**Título:** Relatório de Consulta Pública

Central Solar Fotovoltaica de Pegões

**Autoria:** Agência Portuguesa do Ambiente  
Departamento de Comunicação e Cidadania  
Ambiental

**Data:** dezembro de 2022

*Figura 1 - Faixa de 50 metros às extremas das propriedades (a vermelho)*

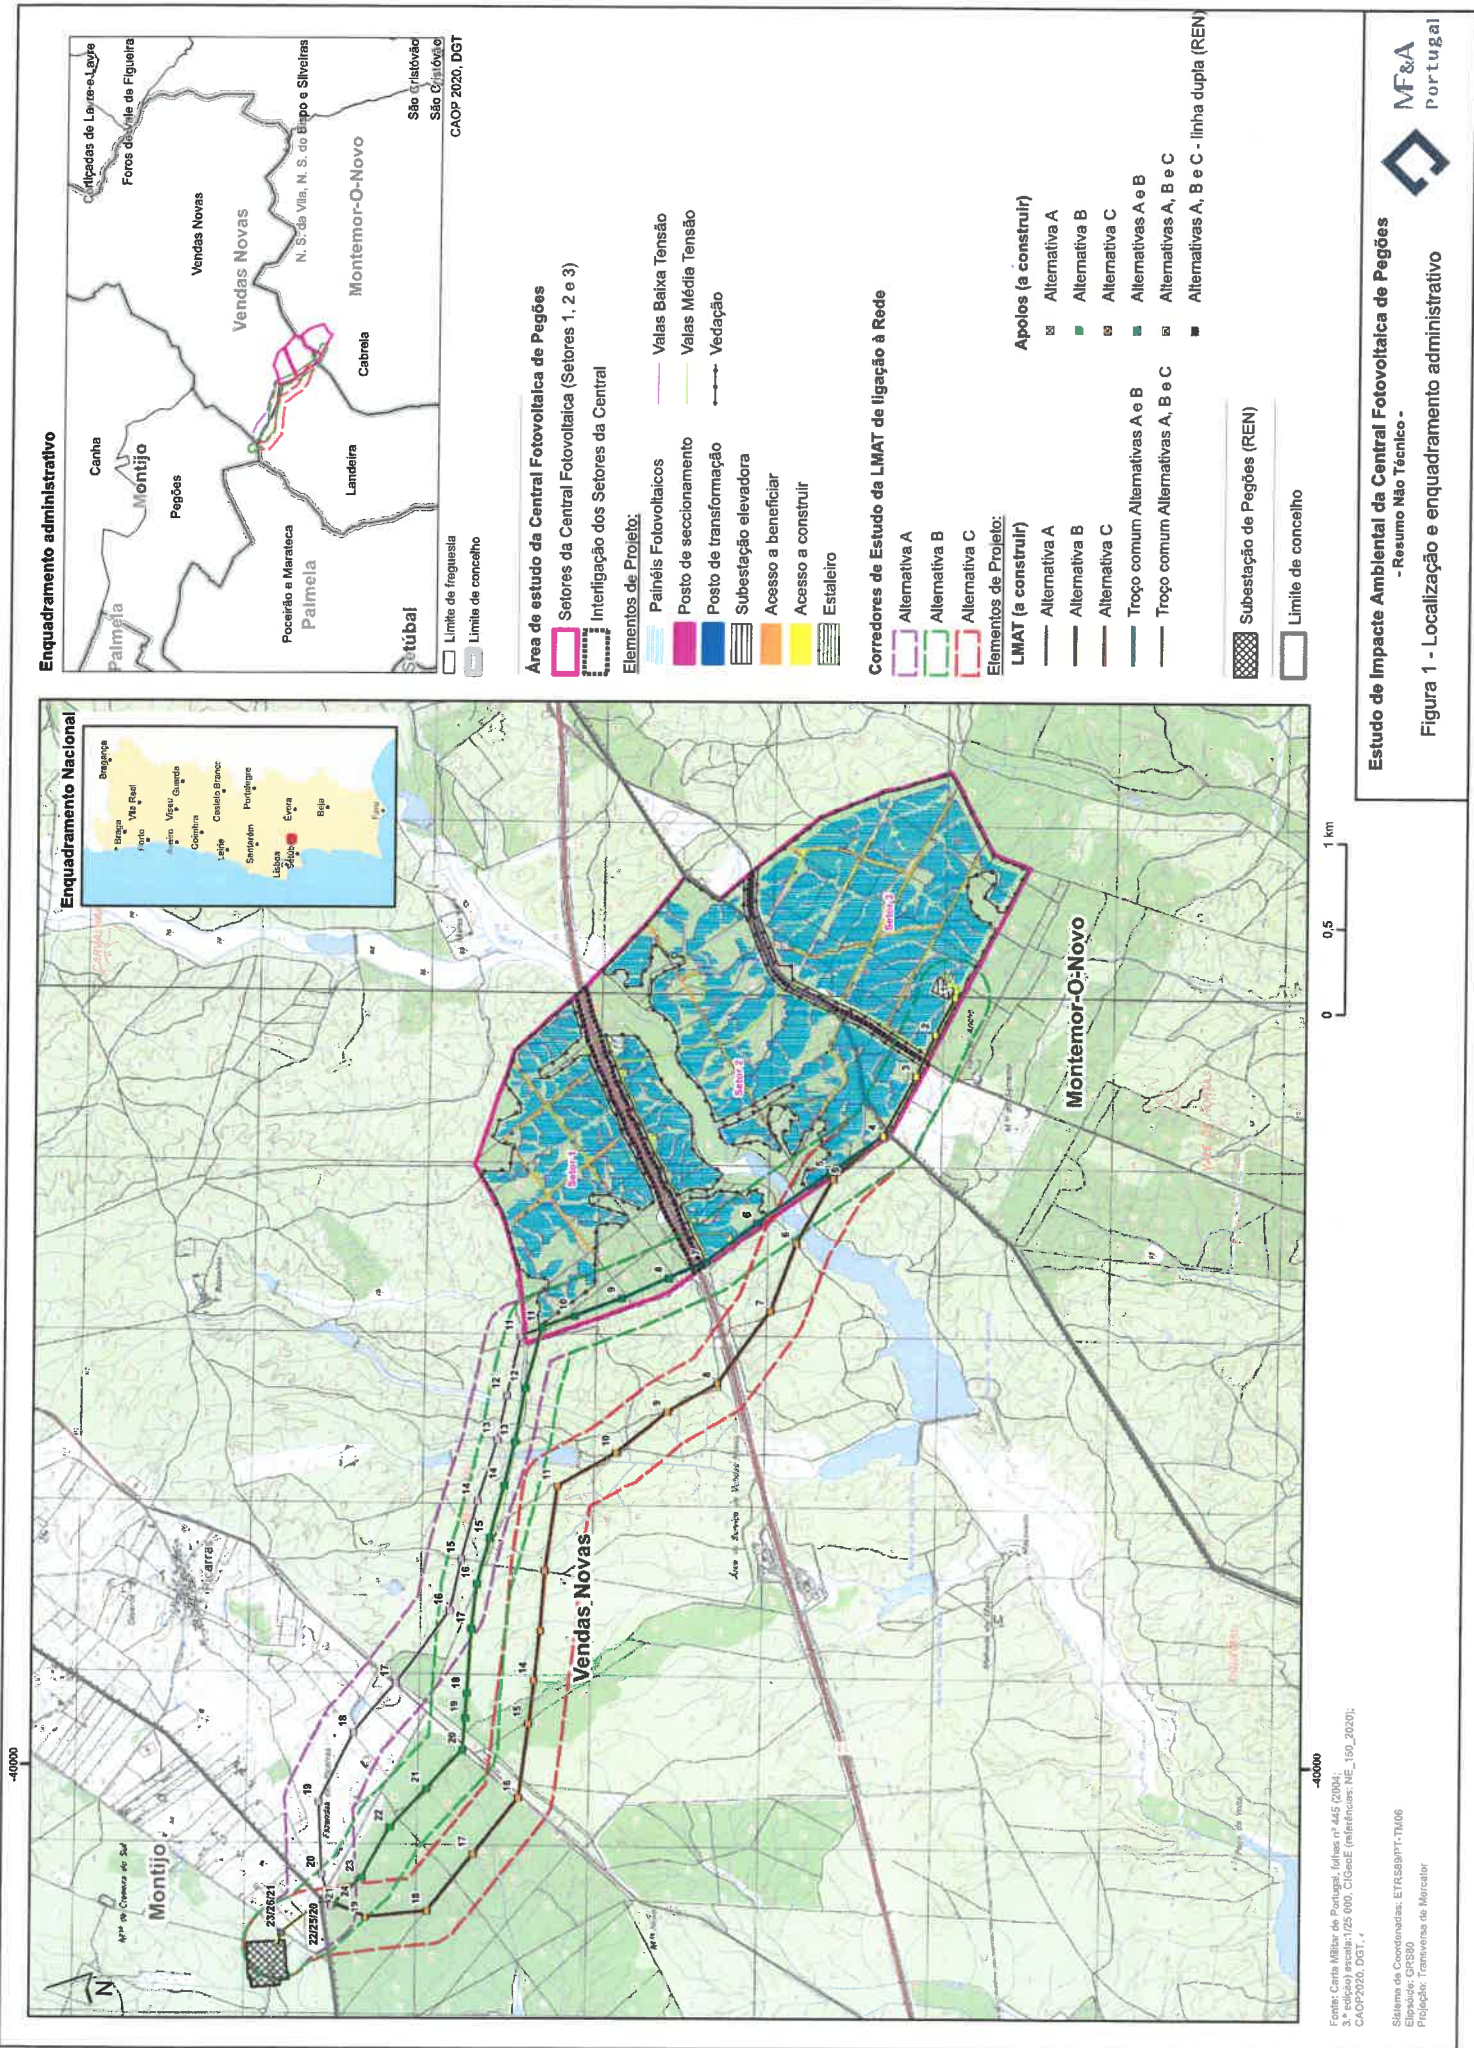
No projeto apresentado não está completamente assegurada a faixa de 50 metros às extremas da propriedade, dado incidir sobre duas propriedades distintas (artigo 1 da Secção DD – Herdade da Granja e artigo 2 da secção DD - Courela a Vale de Ancho), ambas da freguesia de Cabrela, não estando por isso em

cumprimento com o estabelecido no Plano Diretor Municipal de Montemor-o-Novo, conforme figura seguinte.
